PIECE M – PROCES-VERBAL DE L'EXAMEN CONJOINT DU DOSSIER DE MISE EN COMPATIBILITE DU PLAN LOCAL D'URBANISME DE BESANÇON

OBJET: Mise en compatibilité du PLU de Besançon

Projet d'aménagement de la RN57 P.J : dossier de mise en compatibilité

COMPTE-RENDU

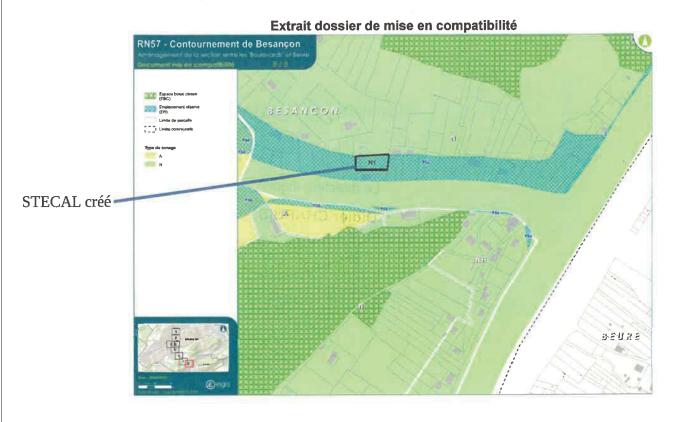
Un seul STECAL, d'une surface de 1577 m² est créé dans le cadre du projet, en vue de permettre la construction d'une seule maison d'habitation (cette parcelle relevant déjà actuellement d'un habitat anthropique correspondant à un jardin domestique). Le STECAL revêt donc bien un caractère exceptionnel et la taille et la capacité d'accueil sont limitées.

Le règlement précise le gabarit maximum de la construction autorisée au sein du STECAL (rez-de- chaussée + un étage). Il précise en outre que la façade de la nouvelle construction sera implantée à 25 mètres minimum de l'axe de la RN57 réaménagée. En revanche, le règlement ne précise pas la hauteur autorisée, ni les règles d'implantation par rapport aux limites séparatives.

Le STECAL répond donc partiellement aux exigences de l'article L151-13 du code l'urbanisme.

Au vu des éléments soulevés ci-dessus, le rapporteur propose à la commission un avis favorable pour la création d'un STECAL en zone N sous réserve que les conditions de hauteur et d'implantation de la construction soient précisées dans le règlement.

16 avis favorables sous réserve que les conditions de hauteur et d'implantation de la construction soient précisées dans le règlement et de limiter à un logement et ses annexes dans la limite de 200 m²; 0 avis défavorable;
